DIMM datasheet:

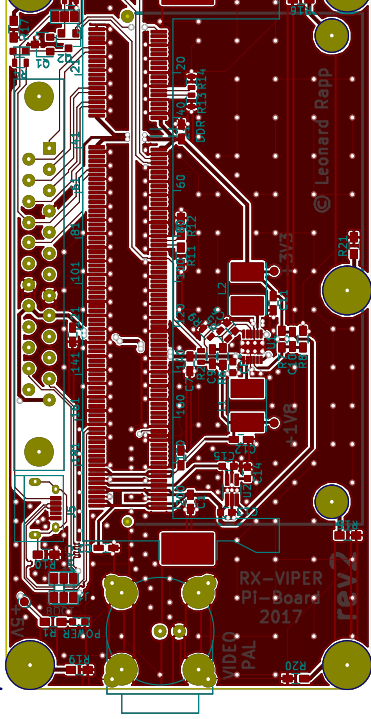
Ich verstehe das so, dass das DIMM Module bis zu Center Line \square eingeschoben wird.
Folglich müssen sich die Bohrungen 27mm weiter befinden.
